## [32] [ 통보 ] 사항

1. 제 목 : 경사로 등 마감자재 선정 부적정
2. 조치부서 : ○○지역본부
3. 관 련 자 :
4. 내 용 :

가. ○○○○지구 A-3BL 경사로 마감재 선정에 관한 사항

나. **□□□□□권 옥상 방수층 보호재에 관한 사항**

[그림 7] 지하주차장과 각 동 진입경사로 마감재 적용 현황

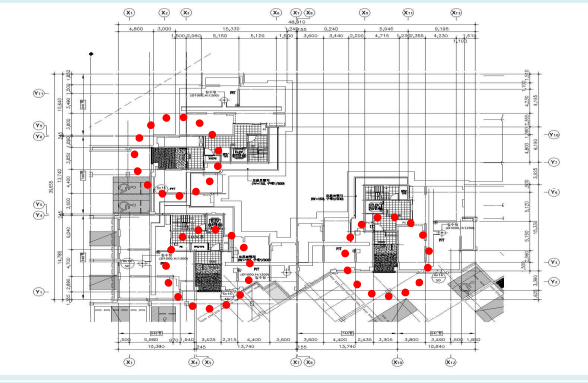
「실내건축의 구조·시공방법 등에 관한 기준」 제5조에 따르면 실내에서 일어나는 미끄럼 사고 등의 방지를 위해 건축물의 진입부분, 공용복도, 경사로 등의 바닥은 미끄럼을 방지할 수 있는 구조 및 재료로 하도록 규정하고 있다.

따라서 지하주차장에서 각 동 진입경사로의 마감재는 미끄럼을 방지할 수 있도록 미끄럼 저항 성능 등을 확인할 수 있거나 경험적으로 미끄럼이 쉽게 발생되지 않는 재료로 선정하는 것이 타당하다.

그러나 ○○○○지구 A-3BL에서는 진입경사로에 미끄럼 저항 성능이 확인되지 않은 에폭시 뿔철 또는 엠보로 적용하는 것으로 계획하고 있어, 향후 미끄럼으로 인한 사고 발생이 우려된다.

그 결과, ●●●●지구 A-3BL에서는 진입경사로 출입시 미끄럼 사고가 발생  
되지 않도록 진입경사로 마감자재 변경이 필요한 것으로 판단되고, ■■■■■권

① ●●●●지구 A-3BL의 진입경사로 마감자재를 변경할 수 있도록 조치하기  
바라며, ② ■■■■■권 B-3BL의 방수층 보호재 우수유입을 원천적으로  
차단할 수 있도록 방수층 보호재의 형상 변경 및 내구성을 검토하여 PVC방수  
보호판(기성재)의 적용 여부에 대해 재검토하시기 바랍니다(통보).
